ИЗМЕНЕНИЕ и ДОПОЛНЕНИЕ № 1 К ПАСПОРТУ ДОСТУПНОСТИ № 1

Муниципального бюджетного общеобразовательного
учреждения «Мазанская школа»

ИЗМЕНЕНИЕ и ДОПОЛНЕНИЕ № 1
К АКТУ ОБСЛЕДОВАНИЯ ПАСПОРТА ДОСТУПНОСТИ №1
от 07 апреля 2016 года
Муниципального бюджетного общеобразовательного учреждения
«Мазанская школа»

п.4.1. Кабинетная форма обслуживания – фото №108а

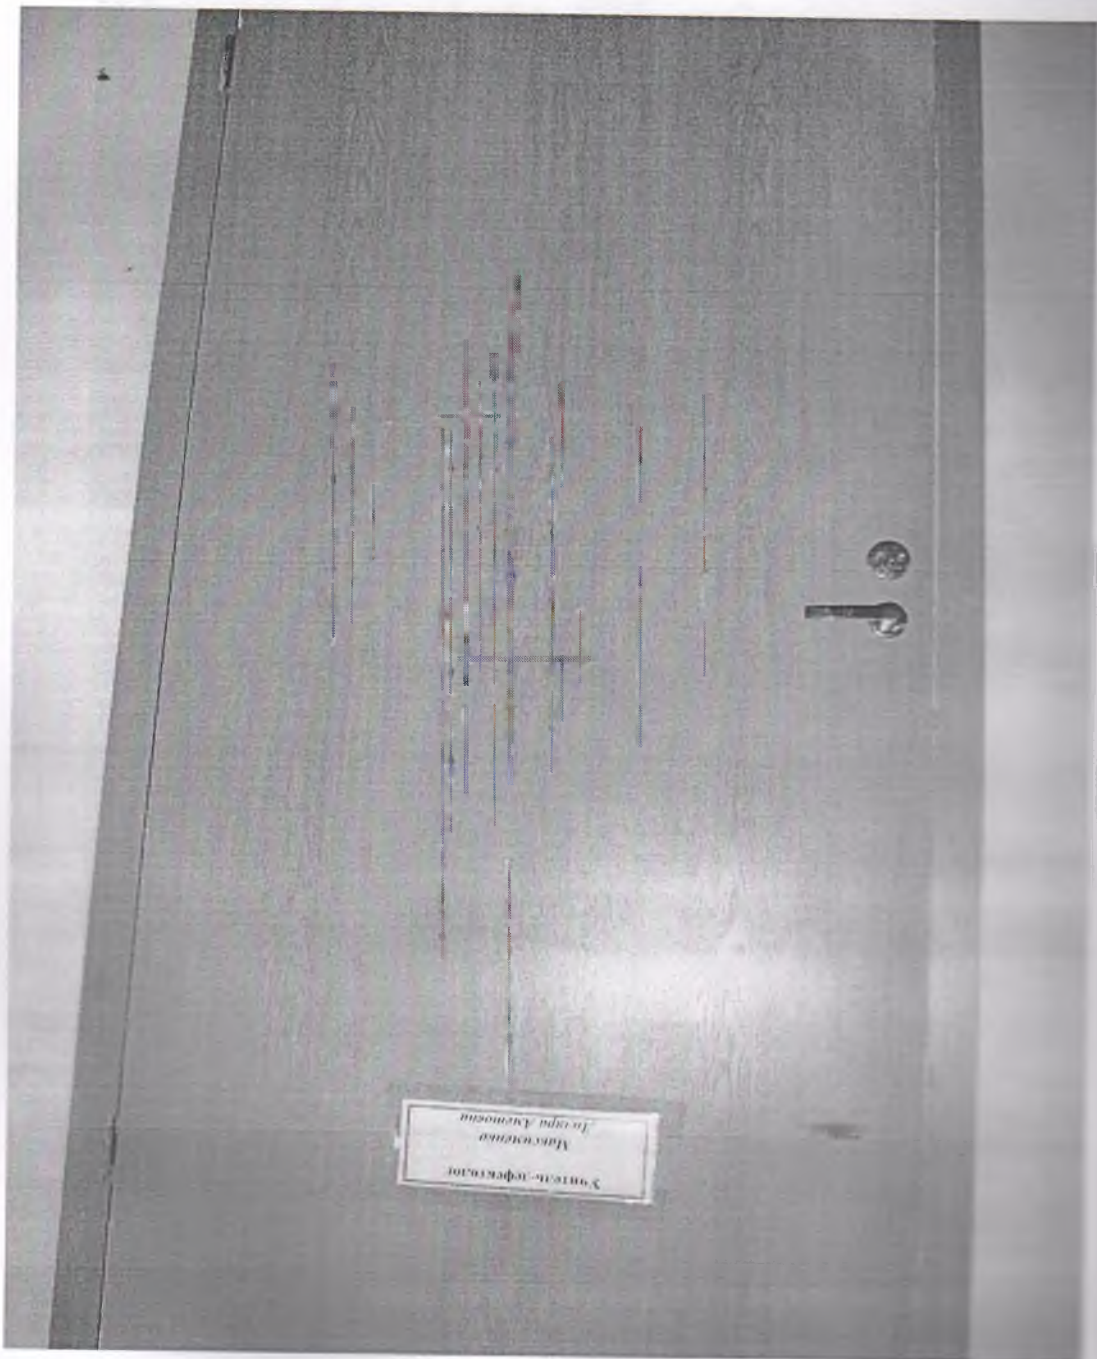
4.1	Кабинетная форма обслуживания	есть	12 Пр №6	89а, 108а, 100а	<p>1.отсутствует световой сигнализатор школьного звонка и сигнализации об эвакуации в случае ЧС;</p> <p>2.в некоторых классах имеются пороги более 0,014м;</p> <p>3. не нормативное размещение информации о помещении;</p> <p>4.отсутствие контрастной и рельефной поверхности перед дверью;</p> <p>5.отсутствует доступная схема расположения кабинетов;</p> <p>6.в некоторых кабинетах подходы к оборудованию и мебели менее 0,9м;</p> <p>7.в некоторых классах ненормативные дверные ручки;</p>	К,О,С, Г,У	<p>1. устранены дверные пороги высотой более 0,014м;</p> <p>2.установлены нормативные дверные ручки;</p> <p>3. обеспечены подходы к оборудованию и мебели более 0,9м</p> <p>4.отсутствует световой сигнализатор школьного звонка и сигнализации об эвакуации в случае ЧС;</p> <p>5. не нормативное размещение информации о помещении;</p> <p>6.отсутствие контрастной и</p>	ТР, ТСР

8. края дверного полотна и ручка не выделены контрастным цветом		рельефной поверхности перед дверью; 7. отсутствует доступная схема расположения кабинетов; 8. края дверного полотна и ручка не выделены контрастным цветом	
--	--	--	--	--	---	--	--	--

п.5.1. Туалетная комната – фото №336

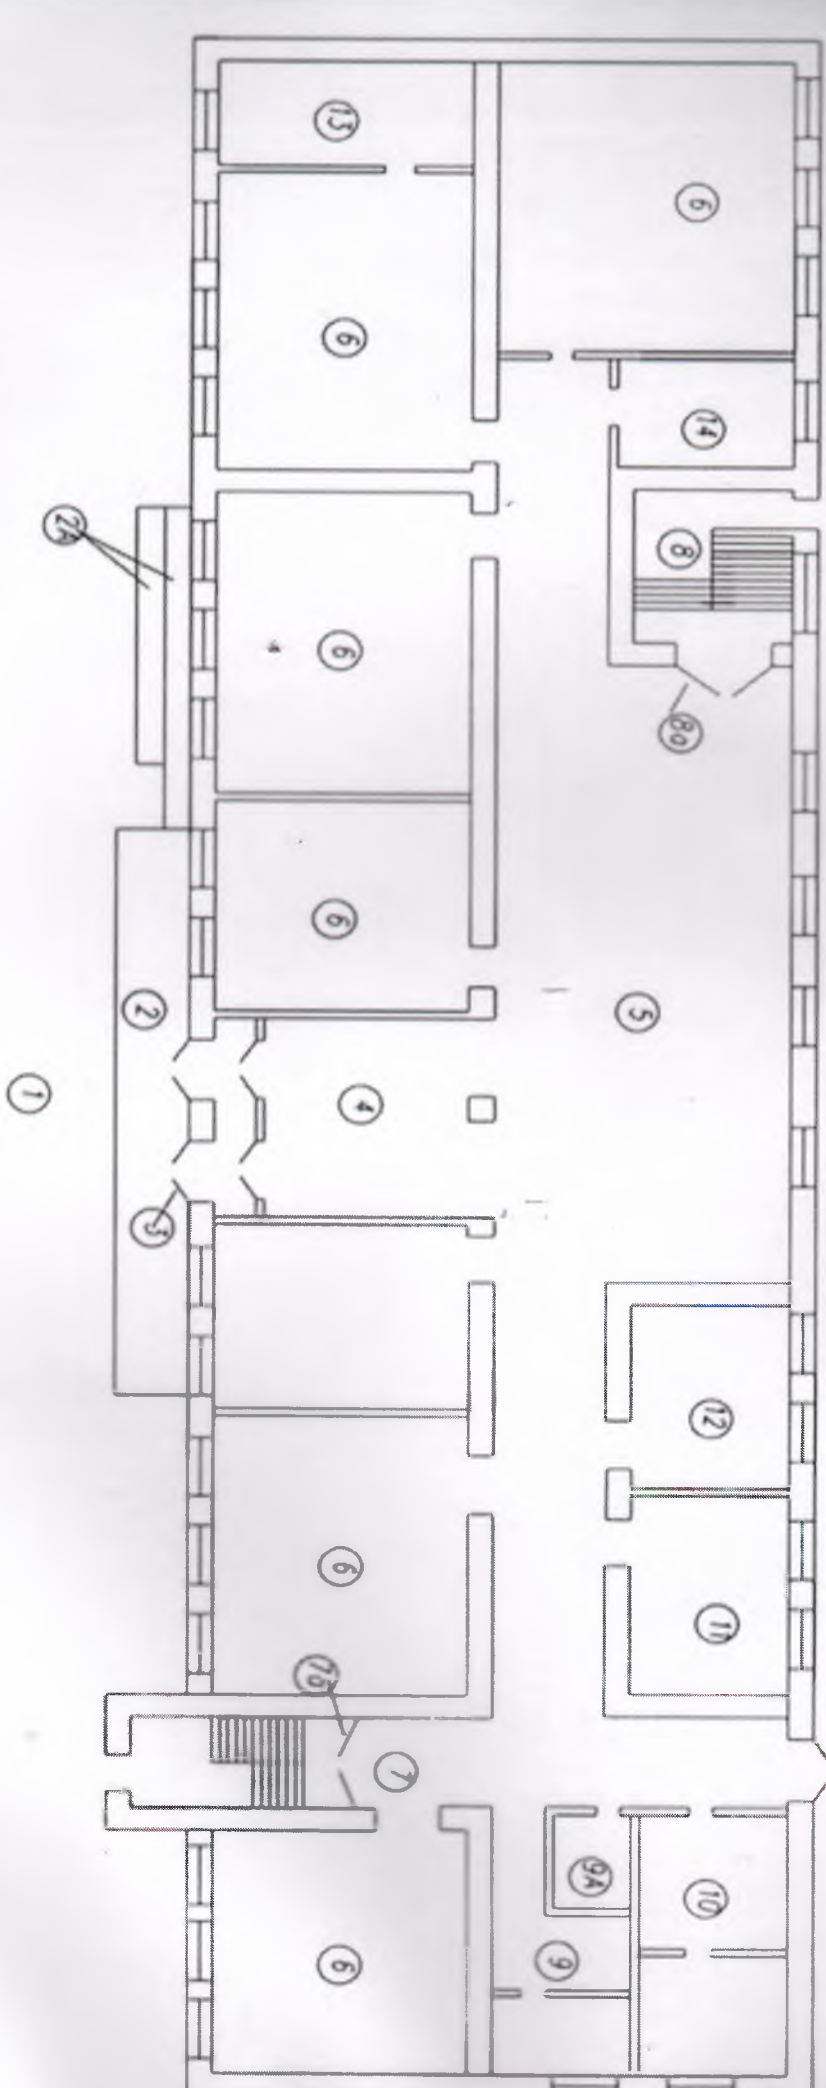
№	Наименование функционально-планировочного элемента	Наличие элемента			Выявленные нарушения и замечания		Работы по адаптации объектов	
		есть/нет	№ на плане	№ фото	Содержание	Значимо для инвалида (категория)	Содержание	Виды работ
5.1	Туалетная комната	есть	9а Пр №6	33а, 33б	1.отсутствует туалетная комната, оборудованная для МГН; 2.отсутствует кнопка вызова персонала	К,О, С,Г, У	1.построена туалетная комната, оборудованная для МГН. Но нет специализированного поручня 2.отсутствует кнопка вызова персонала	ТР, ТСР
